Dotyczy: Postępowania o udzielenie zamówienia publicznego prowadzonego w trybie zapytania ofertowego, pn. „Zaprojektowanie i wykonanie przebudowy Hali nr 1 w Zajeźdni Tramwajowej Gaj przy ul. Kamiennej 74 we Wrocławiu wraz z dostawą tokarki podtorowej oraz innych urządzeń” (sygn. postępowania KU.241/zo48_2024/MB).

PYTANIA I ODPOWIEDZI ORAZ INFORMACJA O ZMIANIE TREŚCI ZAPYTANIA OFERTOWEGO

Pytanie nr 1

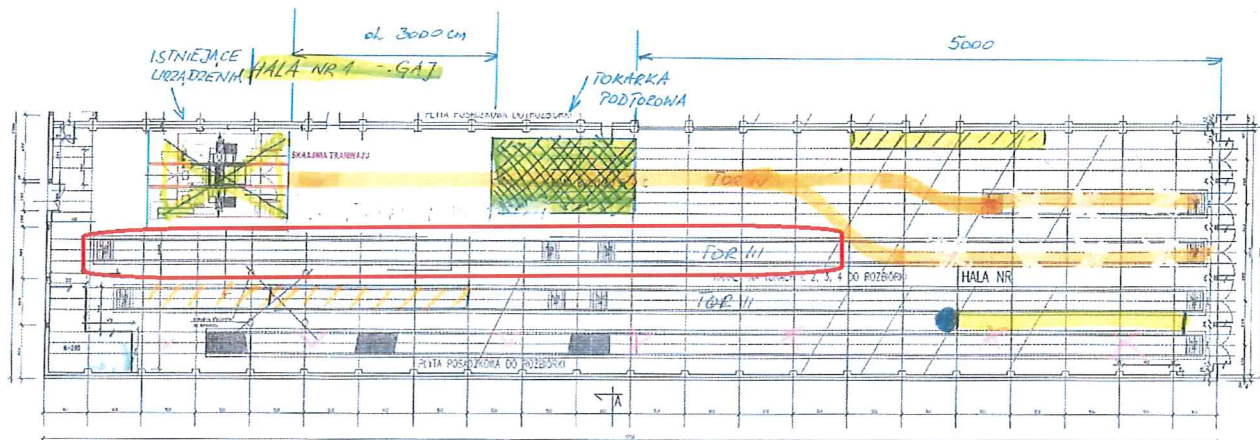
Dot. b. torowej – Prosimy o wyjaśnienie rozbieżności dotyczącej tematyki zwrotnic znajdujących się przed Halą nr 1. Według zapisów w „PFU Załącznik nr 3 do ZO Korekta z dnia 08.10.2024.pdf” w pkt 1. „OPIS OGÓLNY PRZEDMIOTU ZAMÓWIENIA” str. 2 opisano że w zakres zadania ma wejść „wymiany zwrotnic A3, A4 i A6 (zwrotnice znajdują się przed wjazdem do Hali nr 1) w Zajeźdni Tramwajowej Gaj przy ul. Kamiennej 74 we Wrocławiu w systemie „zaprojektuj – wybuduj” stoi to jednak w sprzeczności do zapisów z tego samego dokumentu z pkt. 1.5 d) str. 9, gdzie wskazano „wymiana dwóch zwrotnic i likwidacja jednej przed bramami wjazdowymi.” Rozbieżność względem PFU pojawia się również w rysunku udostępnionym przez Zamawiającego „Szkielet torowisk GAJ” gdzie widnieje zapis o remoncie dwóch rozjazdów oraz wymianie jednego. Prosimy o określenie jaki zakres prac ma wejść do zadania Wykonawcy.

Zamawiający informuje, że zakres zamówienia obejmuje wymianę trzech zwrotnic (i krzyżownic): A3, A4, i A6.

Pytanie nr 3

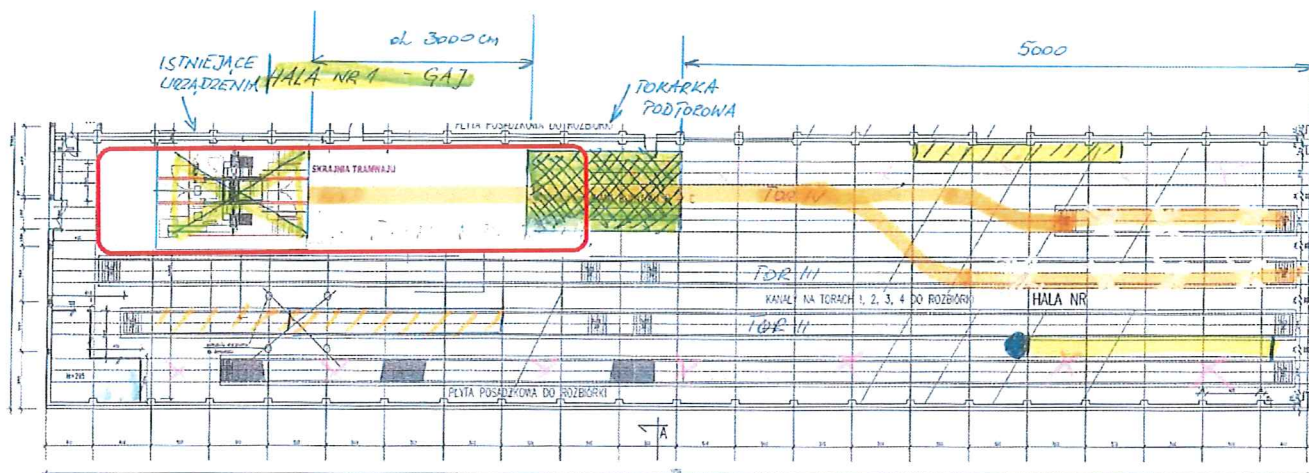
Dot. b. torowej – Prosimy o informację czy znajdujące się na zaznaczonym obszarze torowisko (wg. wizji lokalnej) ma zostać zlikwidowane?

Zaznaczone torowisko ma być wymienione na nowe (do końca hali).

Pytanie nr 4

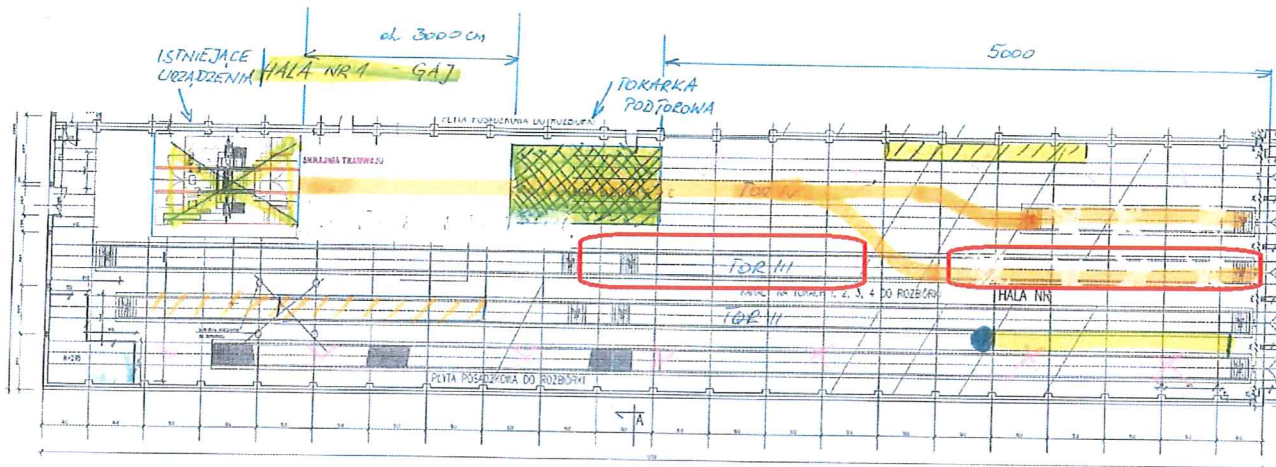
Dot. b. torowej – Prosimy o potwierdzenie że znajdujące się na zaznaczonym obszarze torowisko (wg. wizji lokalnej) z szyn S49 ma podlegać przebudowie toru wraz z wymianą szyny na 60R2.

Zamawiający potwierdza że znajdujące się na zaznaczonym obszarze torowisko (wg. wizji lokalnej) z szyn S49 ma podlegać przebudowie toru wraz z wymianą szyny na 60R2.

Pytanie nr 5

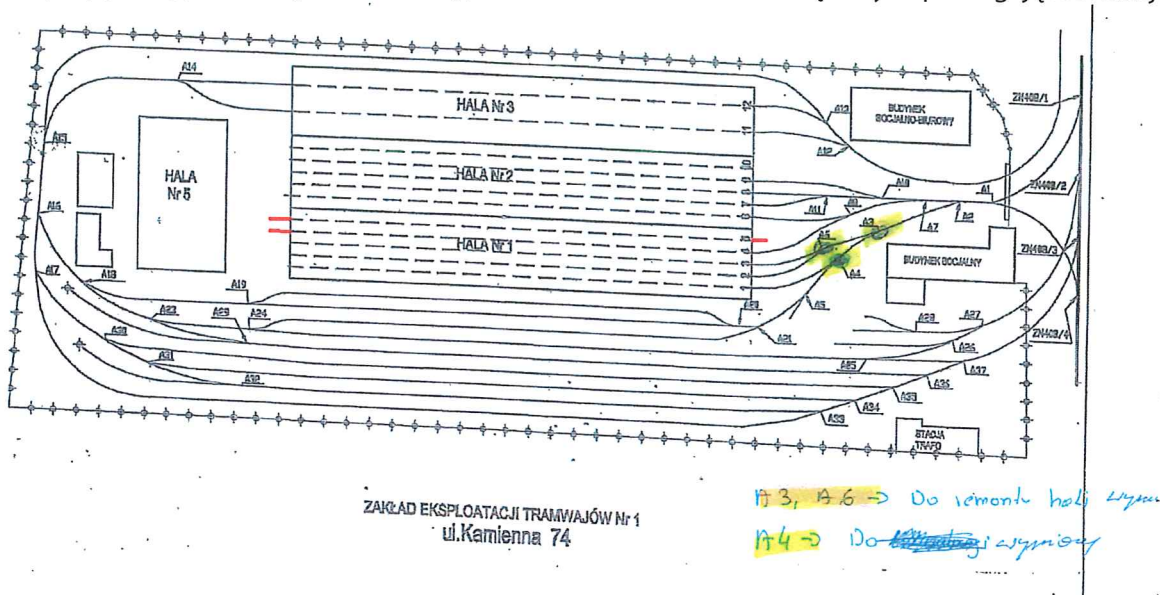
Dot. b. torowej – Prosimy o potwierdzenie że zaznaczone odcinki torów (kolor czerwony) znajdujące się poza halą nr 1, które są przedłużeniami torów wewnętrznych podlegają likwidacji.

Torowiska poza Halą pozostają w stanie istniejącym.

Pytanie nr 93

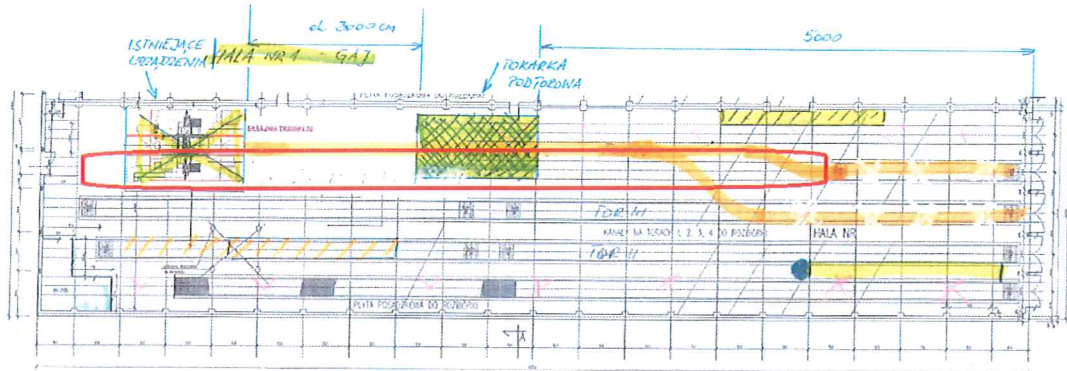
Dot. b. torowej – Prosimy o informację o możliwym miejscu składowania materiałów z rozbiórki układu torowego w hali oraz terenów zewnętrznych o nietypowych gabarytach takich jak rozjazdy czy szyny. Czy Zamawiający udostępni odpowiedniej wielkości miejsce na terenie inwestycji czy wymagane będzie poszukiwanie zewnętrznego magazynu?

Pytanie nr 94

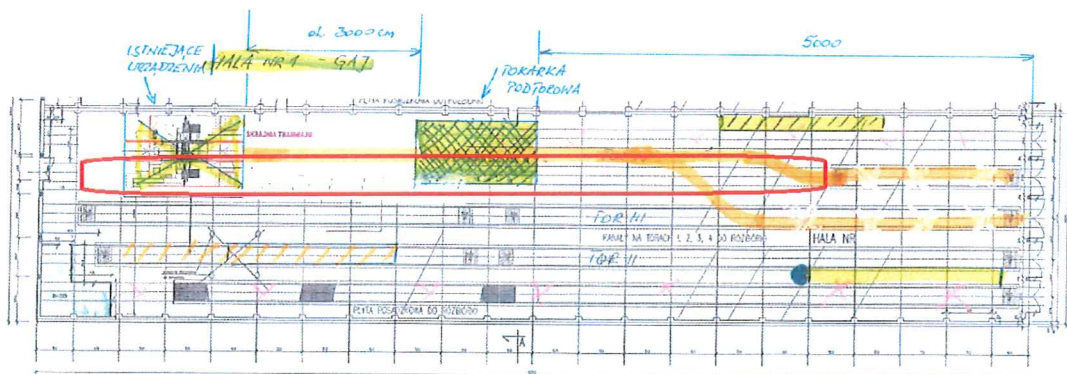
Dot. b. torowej – Prosimy potwierdzenie likwidacji toru nr 4 w zaznaczonym przebiegu (kolor czerwony)

Zamawiający potwierdza likwidację toru nr 4 w zaznaczonym przebiegu (kolor czerwony).
